南京市比亚迪汽车有限公司
年产 240 万套电机新能源汽车零部件生
产线扩建项目
一般变动环境影响分析

项目名称:	年产 240 万套电机新能源汽车零部件生产线 扩建项目
建设单位:	南京市比亚迪汽车有限公司
编制单位:	南京源恒环境研究所有限公司
编制时间:	2025 年 10 月

图 2-6 本项目变动后平面布置图

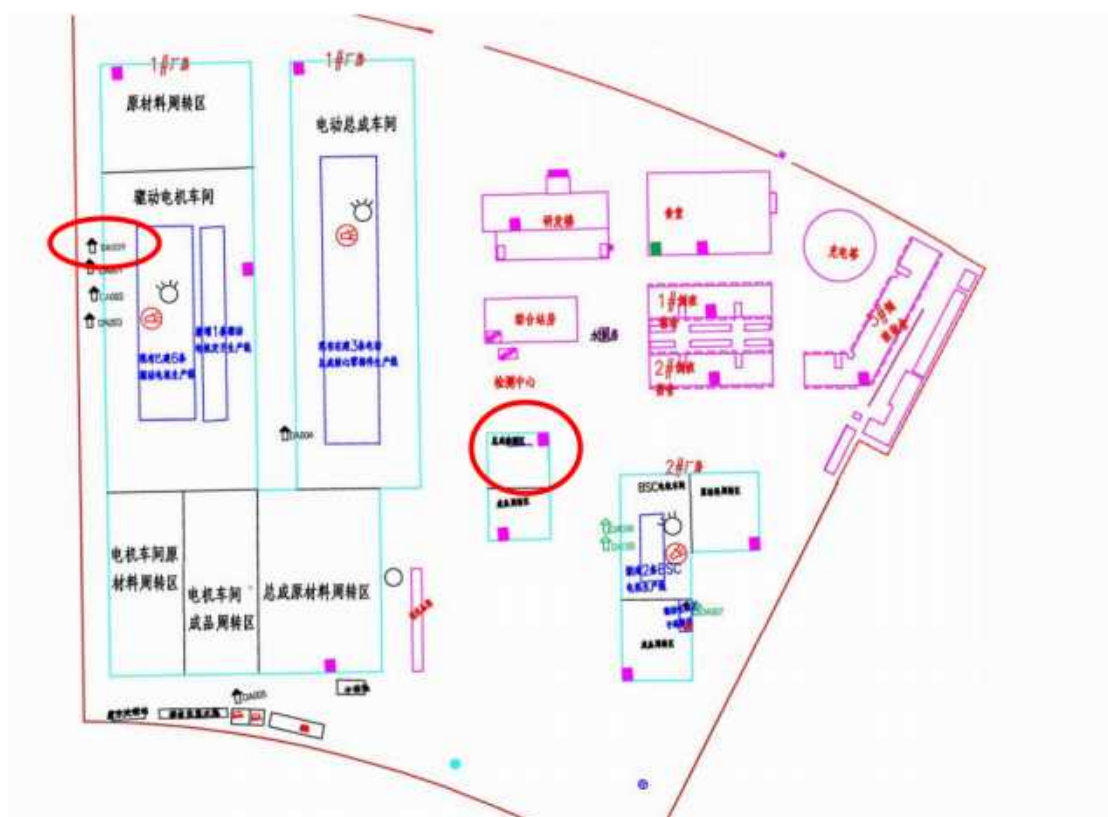
变动后：电动总成核心零部件维修线 1 条以及对应的排气筒 DA009 取消建设；1#厂房原环评用于排放滴涂、烘干废气和涂敷、烘干废气的排气筒 DA002，工艺为“干式过滤器+活性炭吸附+脱附-催化燃烧一体机”，实际建设过程中为了更好收集废气，保证废气收集效率，对“滴涂、烘干废气和涂敷、烘干废气”进行拆分收集处理，改为滴涂及烘干废气依托原有排气筒 DA002，工艺为“干式过滤器+活性炭吸附+脱附-催化燃烧一体机”和涂敷及烘干废气新建排气筒 DA009，工艺为“脉冲滤筒除尘+活性炭吸附+脱附-催化燃烧一体机”，处理效率与环评相比未发生变动。

图 4-3 实际废气污染防治措施流程图

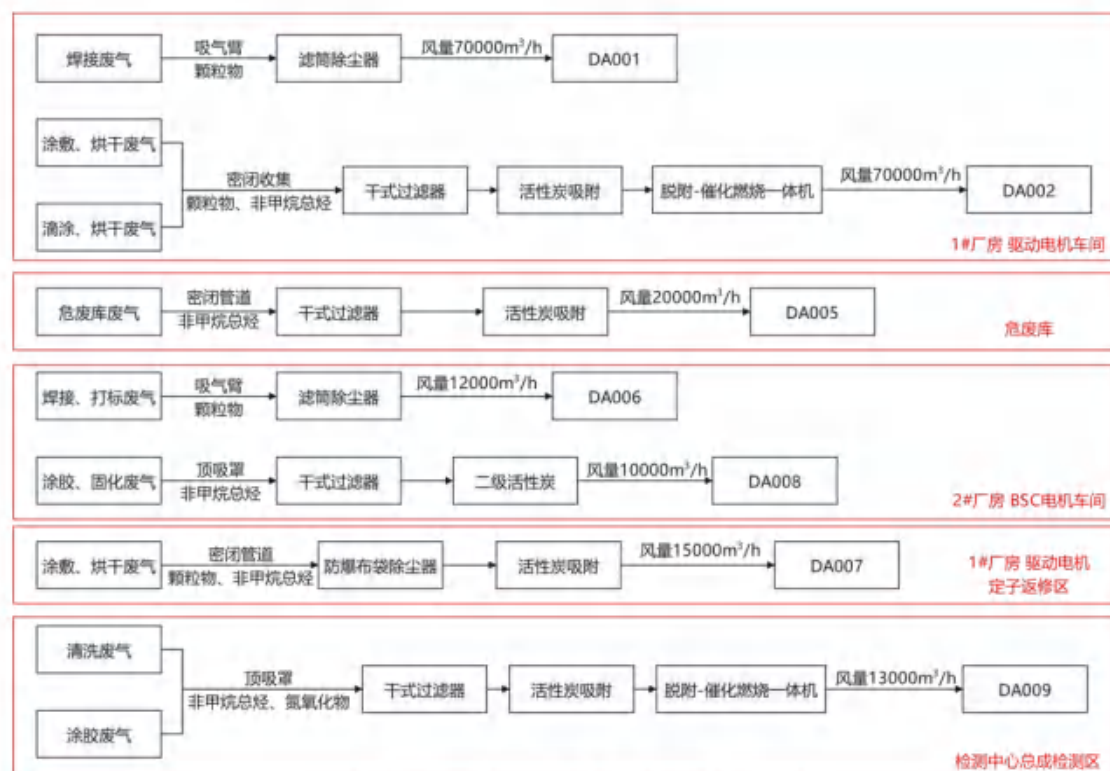
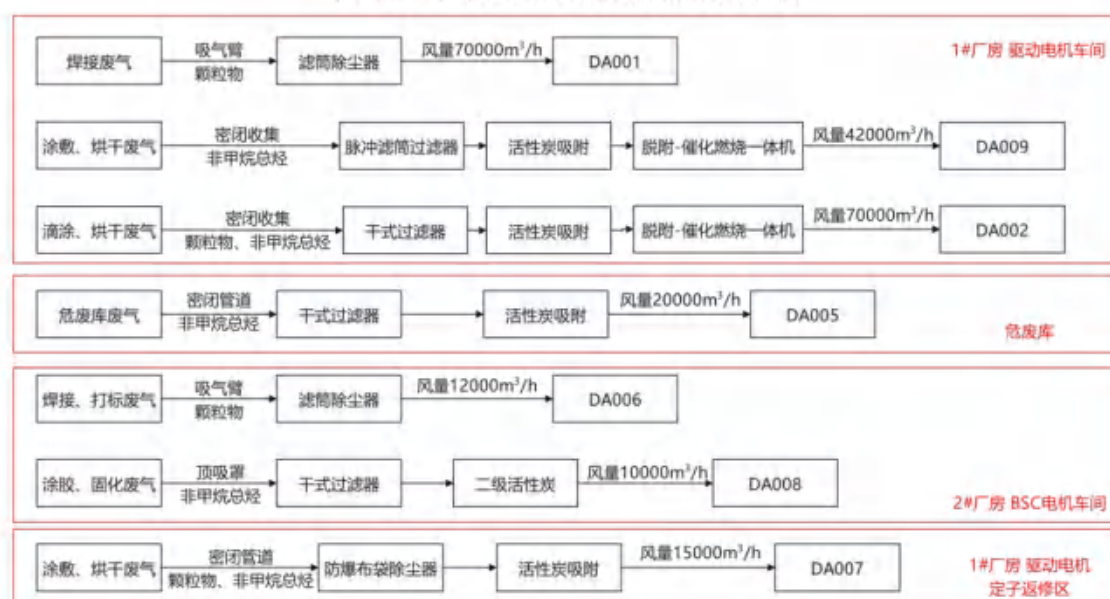
总成检测区维修线及配套废气处理设施取消建设（原 DA009）；原驱动电机车间产生的涂敷、烘干废气和滴涂、烘干废气依托现有 1 套干式过滤器+活性炭吸附+脱附-催化燃烧一体机处理（DA002）改为新增 1 套脉冲滤筒除尘+活性炭吸附+脱附-催化燃烧一体机单独处置涂敷、烘干废气（DA009）；原驱动电机定子返修区涂敷工序涂敷、烘干废气为“1 套防爆布袋除尘器+活性炭吸附”处理，改为“1 套防爆布袋除尘器+活性炭吸附处理+脱附-催化燃烧一体机”（DA007）。

1#车间，驱动电机车间产生的涂敷、烘干废气经密闭空间负压抽风收集后通过密闭管道进入新建的 1 套脉冲滤筒除尘+活性炭吸附+脱附-催化燃烧一体机处理，处理后通过新建的 1 根 15m 高排气筒 DA009 排放；滴涂、烘干废气经密闭空间负压抽风收集后通过密闭管道进入现有 1 套干式过滤器+活性炭吸附+脱附-催化燃烧一体机处理，处理后依托现有的 1 根 15m 高排气筒 DA002 排放；驱动电机定子返修区涂敷工序涂敷、烘干废气通过密闭空间负压抽风收集后，通过新建的 1 套防爆布袋除尘器+活性炭吸附+脱附-催化燃烧一体机处理后通过新建的 1 根 15m 高排气筒 DA007 排放；
